改善箇所説明図

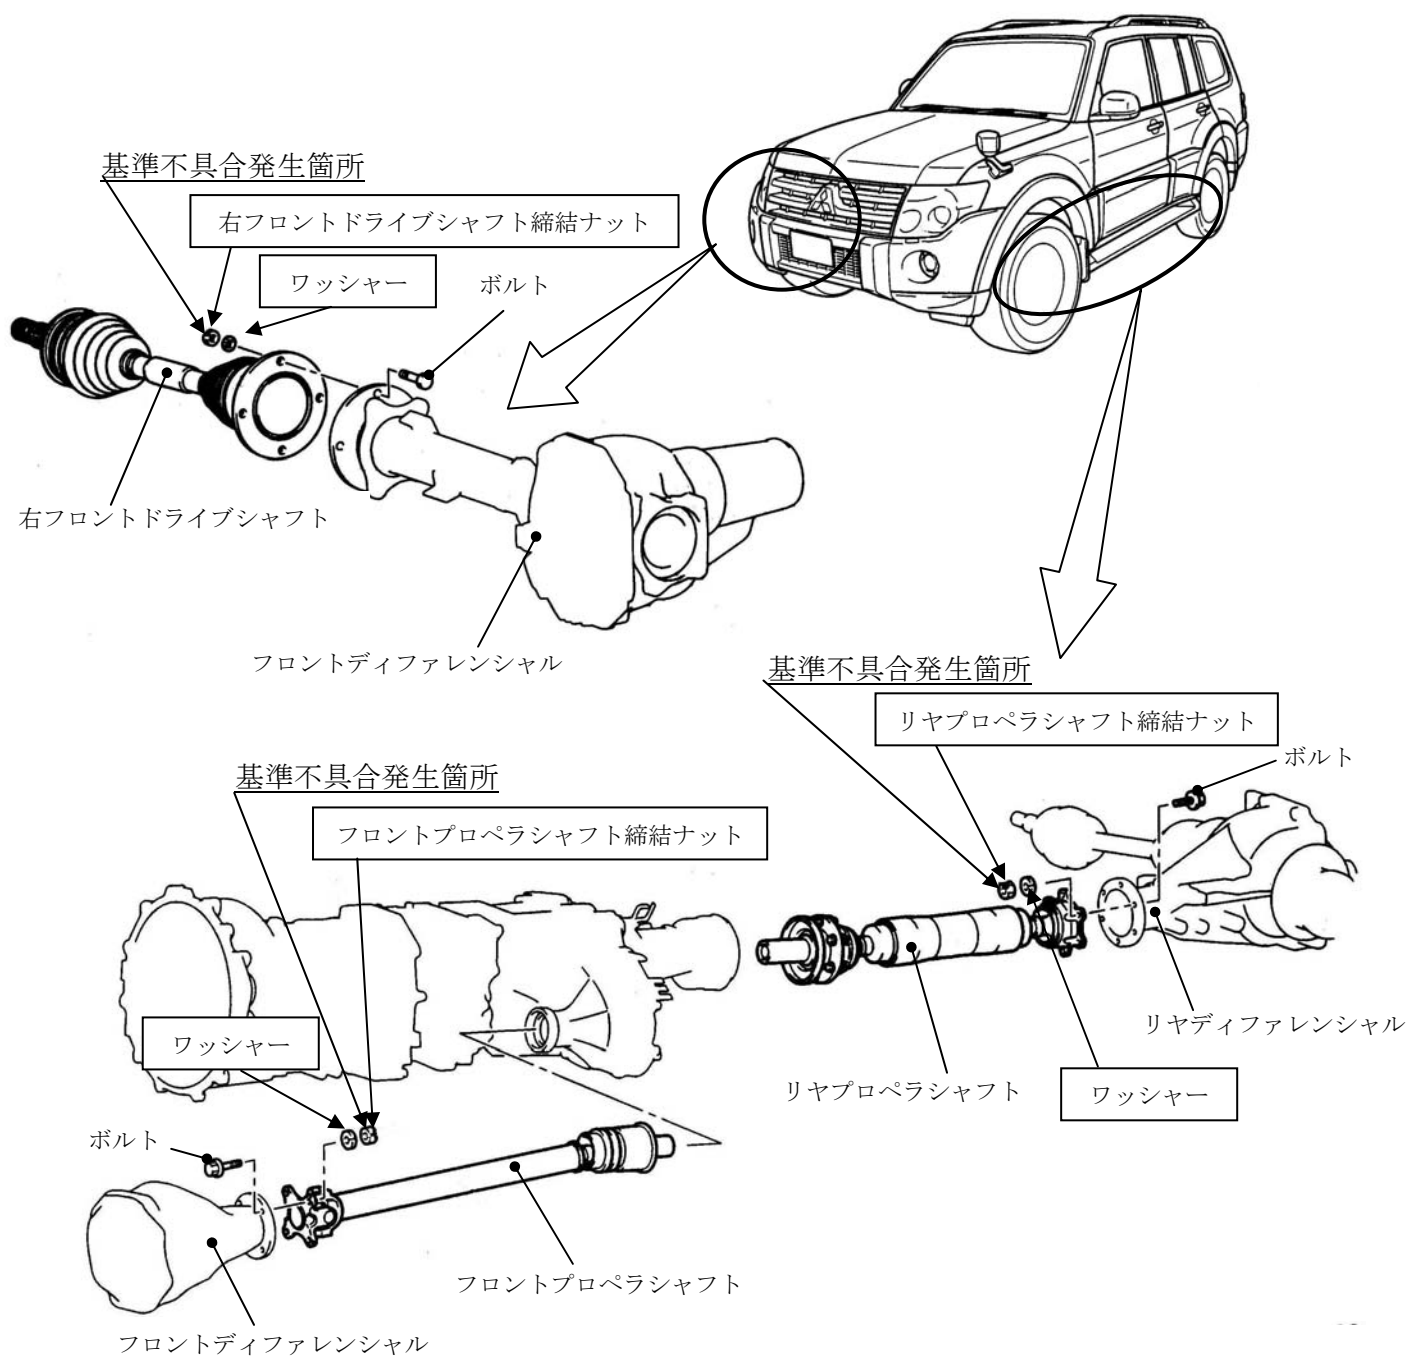
動力伝達装置において、右フロントドライブシャフト、フロントプロペラシャフト、およびリアプロペラシャフトに使用されている締結ナットに異品が使用されたため、締結時にナットのネジ部が変形しているものがある。
 そのため、そのまま使用を続けると当該ナットが緩み、最悪の場合、動力伝達装置が外れ、走行不能に至るおそれがある。

全車両、ナットを正規品と交換し、併せてワッシャーを新品と交換する。

注：図中の 内は交換部品を示す。
